## 改善箇所説明図

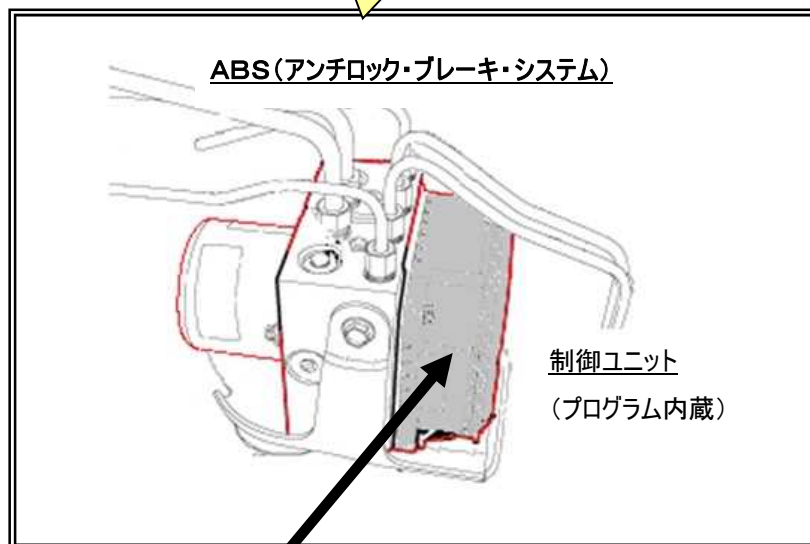
**基準不適合部位**

注:   対策を施す部位を示す

制動装置においてABSの制御プログラムが不適切なため、ブレーキプレッシャーセンサーからの信号に過敏に反応してしまうことがある。そのため、ブレーキペダルを踏んでないにもかかわらず、制動灯が点灯および、エンジンが始動可能となるとともにPレンジからシフト操作が可能となり、車両が動き出すおそれがある。

### 改善の内容

全車両、ABSの制御プログラムを対策プログラムに書き換える。

識別 : 運転者席側ドアロック・ストライカ付近に当該リコールの識別ステッカを貼付する
